OGGETTO: Domanda di verifica di Assoggettabilità ai sensi art.20 del D.Lgs 152/06

Ditta: Ecoglass s.r.l.

Progetto: Nuovo impianto lavaggio e frantumazione rottame di vetro

INTEGRAZIONI

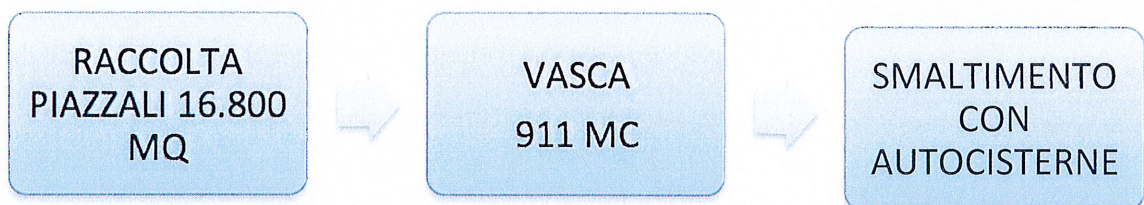
- 5) Per quanto riguarda l'ambiente idrico si precisa che la fase di lavaggio utilizzerà circa 100 mc/h di acqua, di cui solamente 3,6 mc/h di reintegro (v. schema sotto),

dovuti all'assorbimento di liquidi del materiale, acqua che comunque verrà evaporata nel successivo processo di essiccazione e quindi non scaricata.

A) SCHEMA DI BILANCIO IDRICO FINO AL 2015

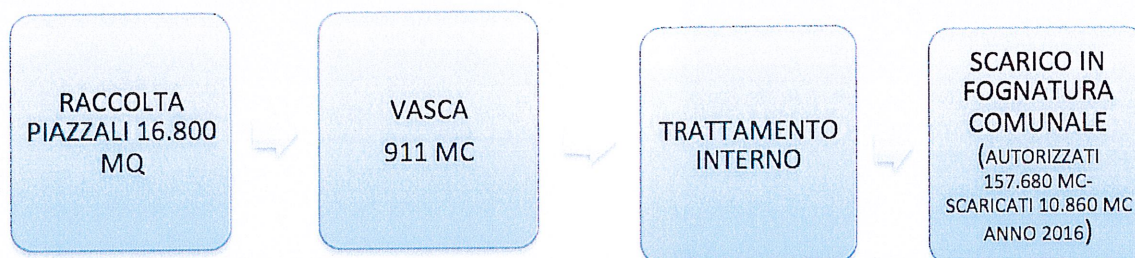
Tale sistema garantiva un'autonomia di stoccaggio di acqua piovana corrispondente a circa 48 ore di precipitazione continua con tempo di ritorno pari a 100 anni. Si sottolinea che nel calcolo erano stati presi in considerazione 15.000 mc di materiale stoccato, quantità che rappresentava la riserva minima funzionale alla produttività dell'impianto; successivamente codesto impianto è stato autorizzato a uno stoccaggio di 50.000 mc e quindi con una maggiore capacità di ritenzione (v.schema A).

B) SCHEMA DI BILANCIO IDRICO DAL 2015

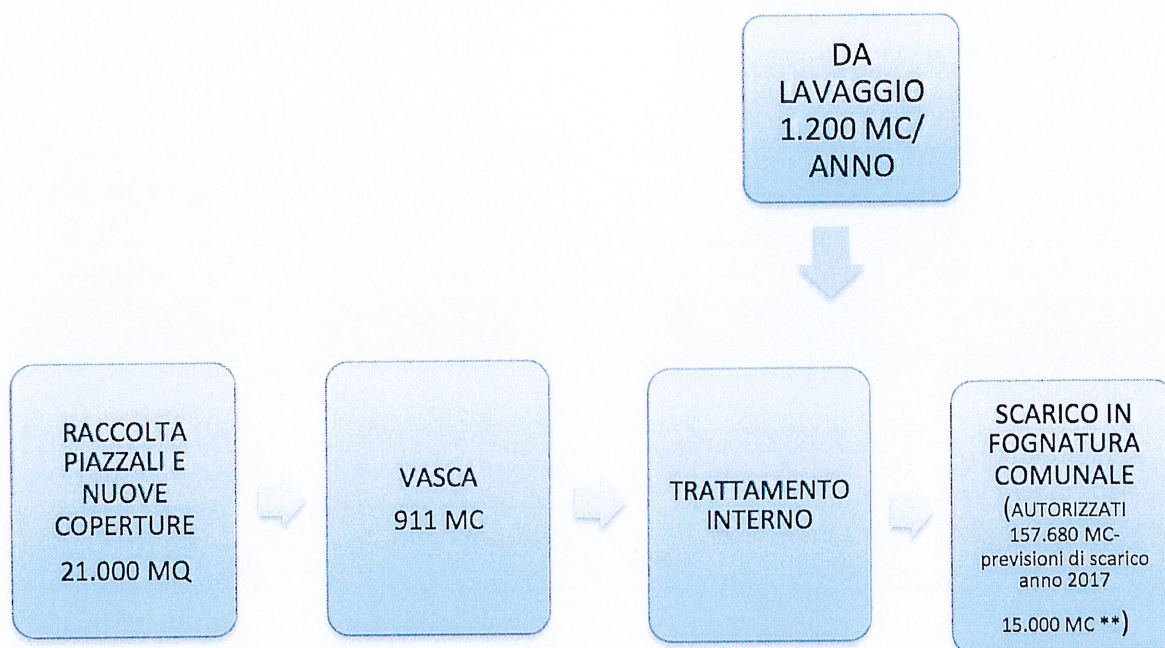
Nel 2015 si è realizzato l'allaccio alla fognatura comunale (previo trattamento prima dello scarico in fognatura) per una portata annua di circa 157.000mc (v.schema B), mantenendo attivamente in essere la vasca di raccolta acque con volume di invaso di 911 mc, sufficiente a garantire l'autonomia di stoccaggio; nell'anno 2016 la portata scarica misurata in fognatura comunale è stata di circa 11.000 mc < ai 157.000mc autorizzati.

FOTOGRAFIE DEL PIAZZALE ESISTENTE PAVIMENTATO

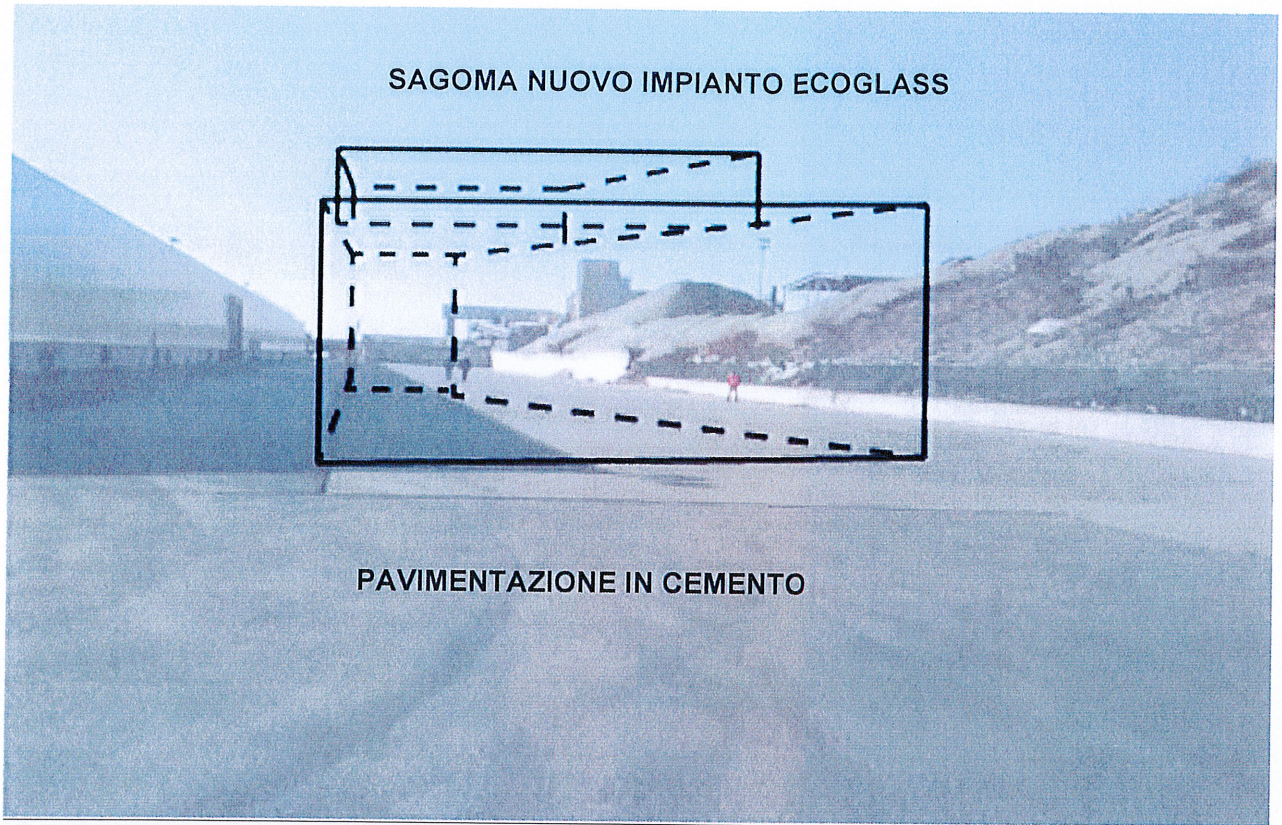
- 2) Le aree dove si realizzerà il nuovo impianto sono tutte già pavimentate, infatti erano a uso della vetreria Verallia S.p.A. , quindi non è prevista alcuna modifica della superficie permeabile in essere (v. allegato 1).

b- PIANTA E SCHEMA DEGLI EDIFICI OGGETTO DI DEROGA

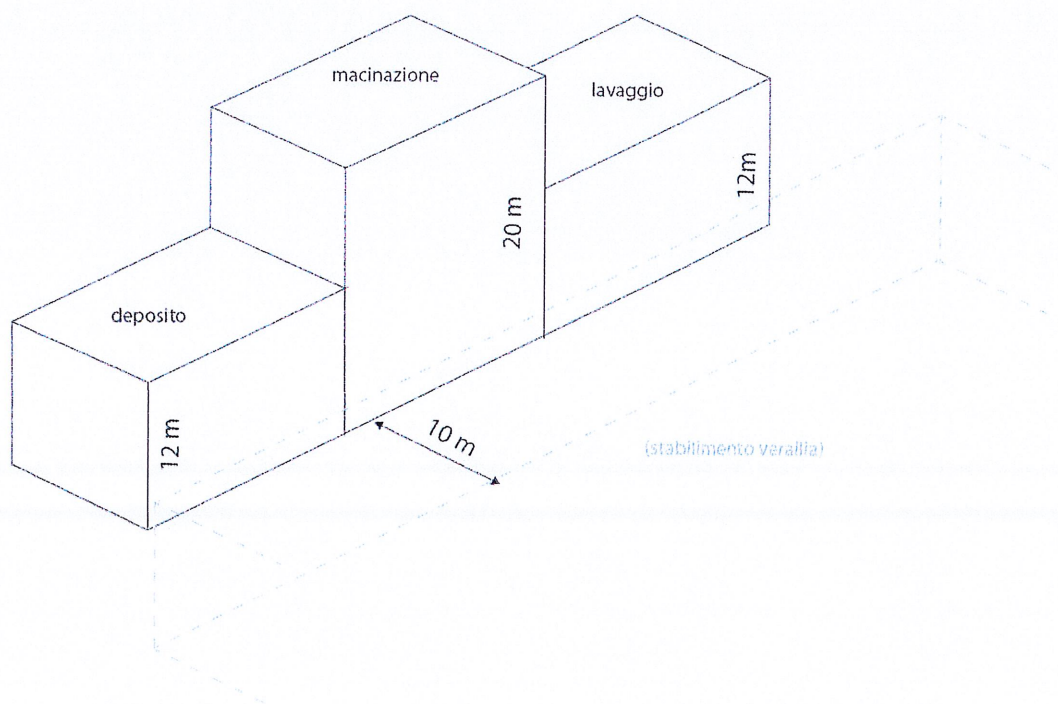
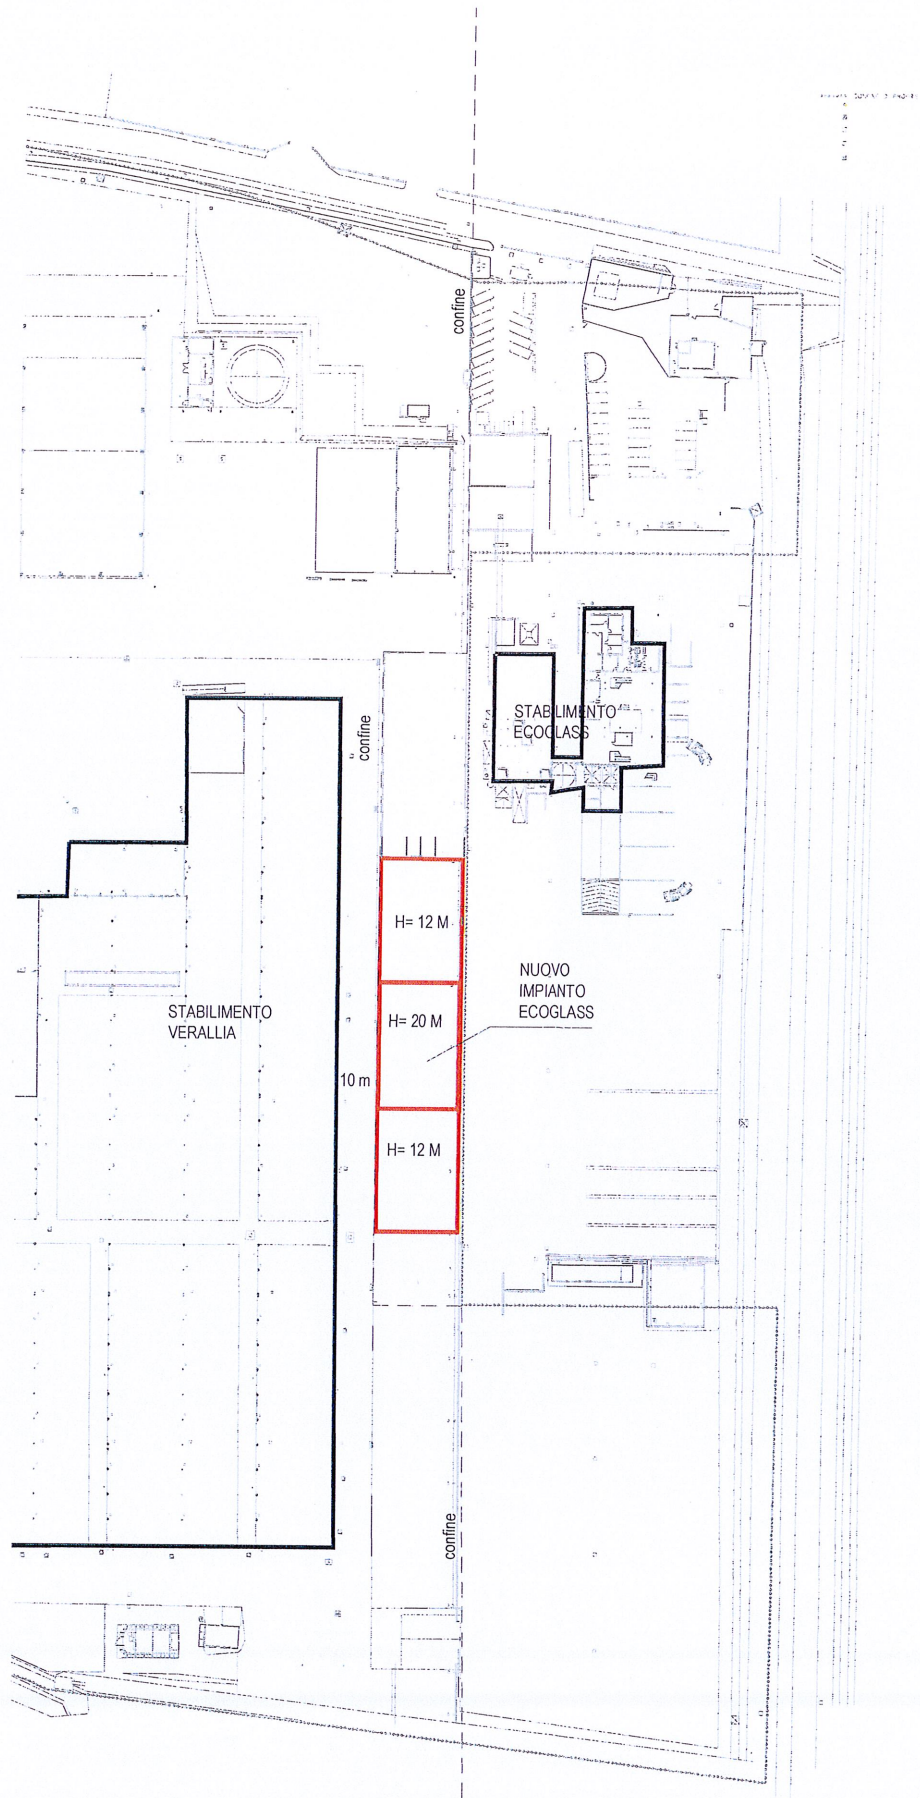
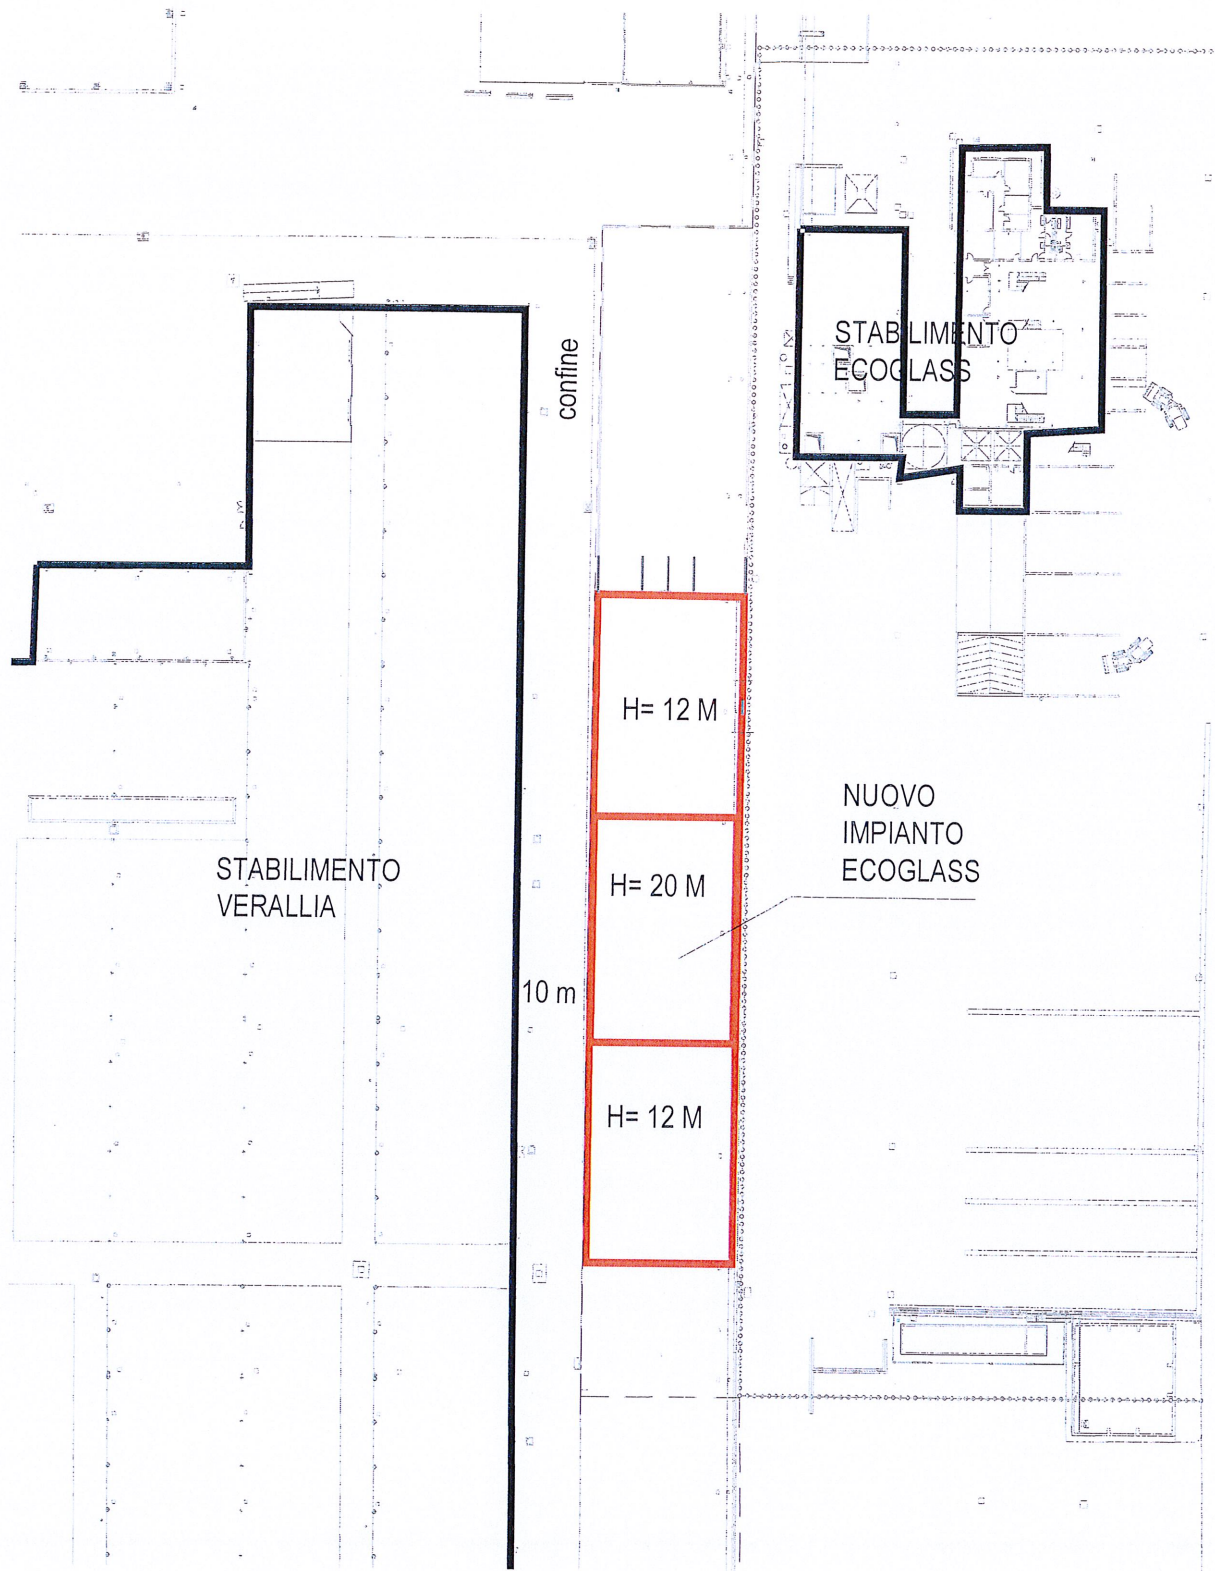
A seguito di colloquio con Comune di Lonigo, per le procedure di autorizzazione urbanistica del progetto oggetto della presente, si comunica che la ditta intende richiedere una deroga alla distanza tra i fabbricati, per la realizzazione dell'impianto, ed in particolare del corpo centrale dell'edificio che necessita di una altezza pari a 20 m, invece degli 10 m ammessi. La stessa deroga sarà attuata mediante la procedura di perequazione urbanistica, con un accordo tra Comune e privato, come illustrato in allegato n. 2 alla presente relazione.

X	volume ammesso edificio centrale	600 mq x h 12 m	= 7.200 mc
Y	volume in progetto edificio centrale	600 mq x h 20 m	= 12.000 mc
Z	Y-X = volume in eccedenza	12.000 mc – 7.200 mc	= 4.800 mc
	superficie in eccedenza corrispondente	4.800 mc / h 12 m	= 400 mq
	superficie fondiaria che genera superficie in eccedenza	400 mq / 0,6	= 666,66 mq
	contributo perequativo (45€/mq)	45€/mq x 666.66 mq	= 29.999,70 €
